COMMISSION ROYALE DES MONUMENTS ET DES SITES
KONINKLIJKE COMMISSIE VOOR MONUMENTEN EN LANDSCHAPPEN

N/Réf. : SGL20008_716_PUN SAINT-GILLES. Rue de l'Hôtel des Monnaies, 66 Hôtel
Gest. : XX Winssinger (arch. Victor Horta)
V/Réf. : 2271-0008/12/2022-05; (= classé comme monument la totalité du corps principal de
Corr: Anna Clementina Noël l'Hôtel Winssinger depuis le 21 décembre 2007)
NOVA : 13/PFU/1905774 PERMIS UNIQUE: Rénover la façade arrière, réfectionner un
bardage en bois et placer de la pierre bleue en façade
arrière
Demande de BUP – DPC du 18/10/2023

Avis conforme de la CRMS

Photo 02 : Façade arrière

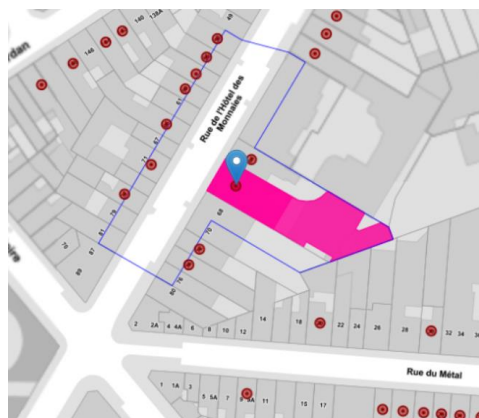
- (2) Pourquoi est-ce que le bardage du mur pignon (surmontant le toit de la loggia) n'est pas intégré dans la campagne de travaux ? D'après la photo 02 du reportage photographique, la partie basse fait aussi l'objet de dégâts/altérations du bois.

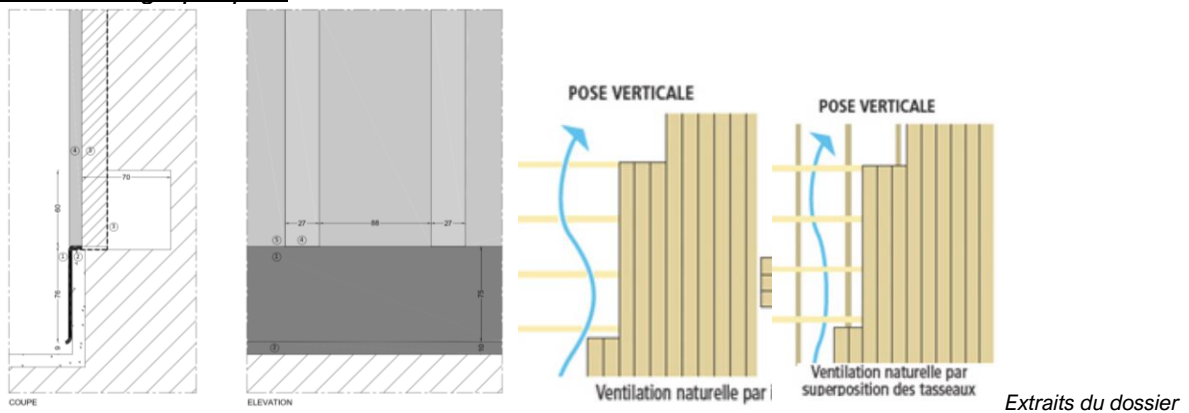
- (6) Au-delà de la conception inadéquate de certains détails, il apparaît que la mise en œuvre n'est pas satisfaisante, notamment au droit de la corniche du jardin d'hiver : la

sous-face est pourrie, la peinture s'écaille mais des écoulements (traînées) sont aussi visibles au droit du dormant et du vitrage (côté latéral). Ceci témoigne certainement d'une stagnation d'eau et d'une étanchéité défectueuse.

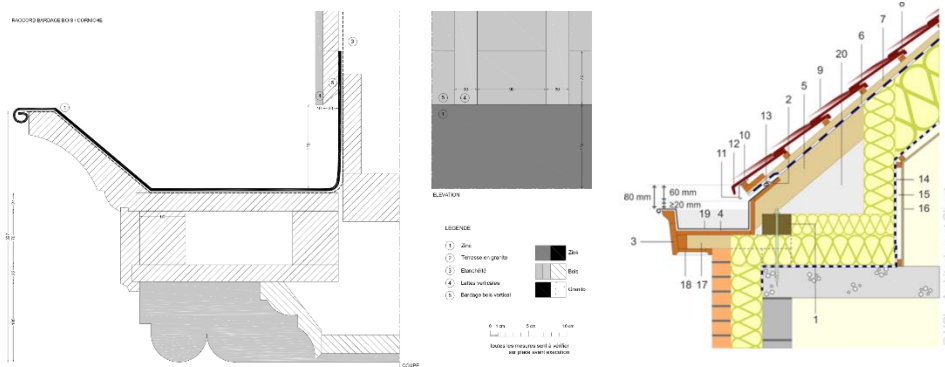
- (10) Le détail relatif à la remontée d'étanchéité (solin en zinc) sur la terrasse est dessiné à 85mm. Cette hauteur ne répond pas aux exigences en vigueur pour assurer une pérennité au pied du bardage. Cette hauteur devrait être de l'ordre de 15cm au minimum.
- (11) Le détail ci-dessus montre un pare-pluie qui passe sous la remontée/solin en zinc. Le détail n'est pas correct. L'eau peut s'infiltrer dessous et dégrader la plinthe en granito.
- (12) Le bardage semble être mis en œuvre contre la maçonnerie : il n'y a de lattage/contre-lattage ? Avec l'intégration d'un pare-pluie, ce détail n'est pas recommandé (ventilation, drainage). Par ailleurs, à quoi correspond l'encoche (où se trouve en partie la dimension de 70mm) ?
- (13) Idéalement, pour assurer un détail durable, le bardage devrait être légèrement saillant par rapport à la remontée en partie basse.

Extraits du dossier

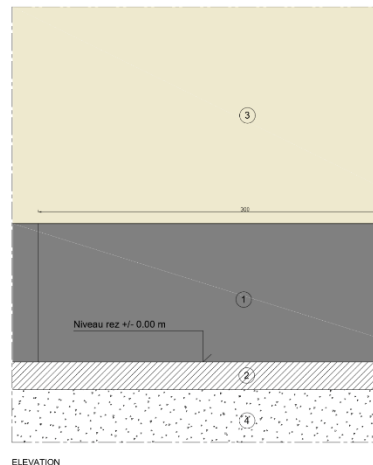
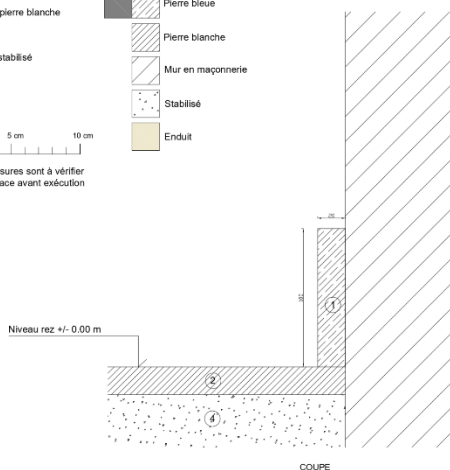
- (19) Ce dernier détail relatif à la mise en œuvre d'une plinthe en pierre bleue est prévu au droit de l'annexe. La localisation n'est pas exactement précisée dans le dossier. Ce détail appelle également des remarques sur sa pertinence technique : la plinthe est posée en applique (l'eau peut s'infiltrer entre la plinthe et l'enduit). Elle a une hauteur de 10cm, ce qui est trop peu suffisant pour être adéquat. Cette plinthe ne permet de plus pas de traiter le problème en profondeur, vu la hauteur de remontée d'humidité ascensionnelle visible sur la photo.
- (20) Le complexe de sol en pierre sur sable stabilisé a-t-il exécuté de cette manière exactement ?
- (21) Enfin, concernant le choix d'une pierre bleue, il est difficile de se prononcer sans disposer d'une vision plus large des caractéristiques de la façade et des interactions entre les ouvrages adjacents.
